Statens vegvesen

Vår referanse:
17/69992-2

Uttale – Søknad om dispensasjon frå byggjegrænse – Garasje – Fv. 391 – Gnr. 196 bnr. 56 – Lindås kommune

Figur: Situasjonsskart

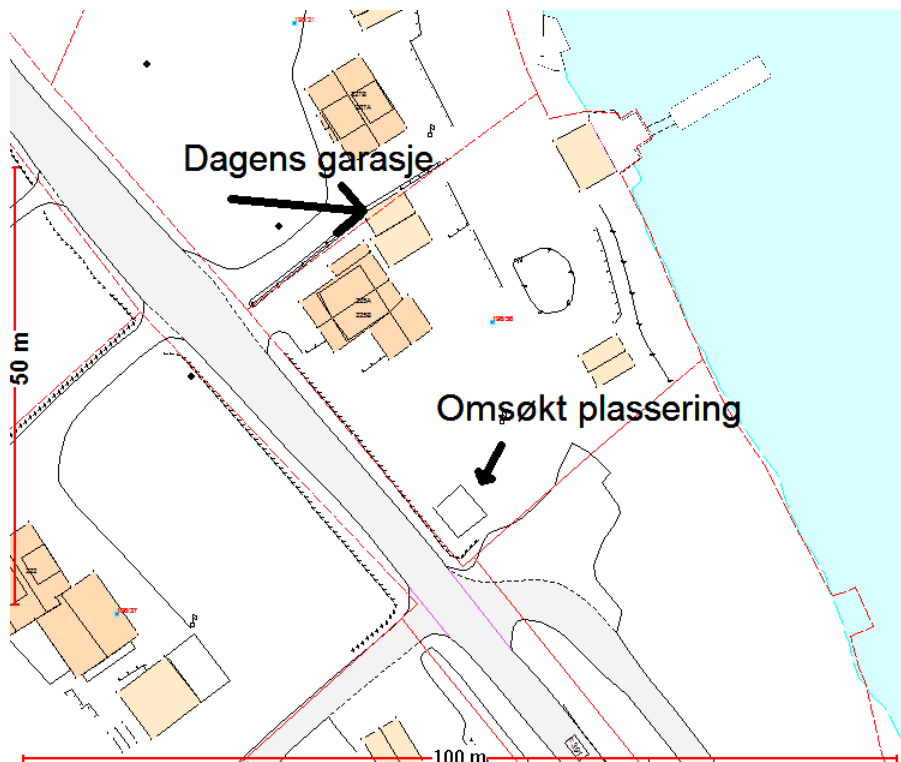
Det er søkt om løyve til å opparbeide ny tilkomstveg og å oppføre garasje 5 meter frå vegmidte. Søknaden er grunngjeve med at tilkomsten til dagens garasje ligg i grensa til naboeigedomen og at ein må køyre tett forbi hovudinngangen til eigen bustad. Vi forstår

søknaden slik at ein skal nytte eksisterande avkøyrslø. I søknaden er det synt til at frisikt i eigen avkøyrslø og avkøyrslø til Leiknes båthamn vert oppretthalde.

I samband med flytting av garasjen er det relevant å vurdere om tilkomsttilhøva til eigedomen vert endra. Ein må som minimum sikre seg at det er tilstrekkeleg snu- og manøvreringsareal på eigedomen slik at ein unngår rygging ut på offentleg veg. Det er vist i søknaden at siktforholda er innanfor minstekravet dersom hekken vert flytta. Vi minner difor om at siktkravet berre er oppfylt når køyretøyet står vinkelrett på avkøyrslø. Eigar og brukar av ei avkøyrslø skal til ei kvar tid sørge for at siktforholda er tilstrekkelege.

På eigedomsgrensa mellom bnr. 31 og bnr. 56 står det ein mur. Vi vil rå til at denne vert fjerna og at det vert opparbeidd ei felles avkøyrslø for dei to eigedomane som er i samsvar med dagens krav. Ein oppnår då eit betre manøvreringsareal på eigedomen. På den måten vert også problemet med at tilkomstvegen kjem for nære huset løyst.

Statens vegvesen er kritisk til etablering av ny tilkomstveg og plassering av garasje 5 meter frå vegmidte som omsøkt. Vi viser til det pågåande reguleringsplanarbeidet og vi meiner at tiltaket bør avklarast i samband med dette. Det er uheldig at det vert fremja ei enkeltsak som kan gjere det vanskeleg å gjennomføre intensjonane i reguleringsplanen.
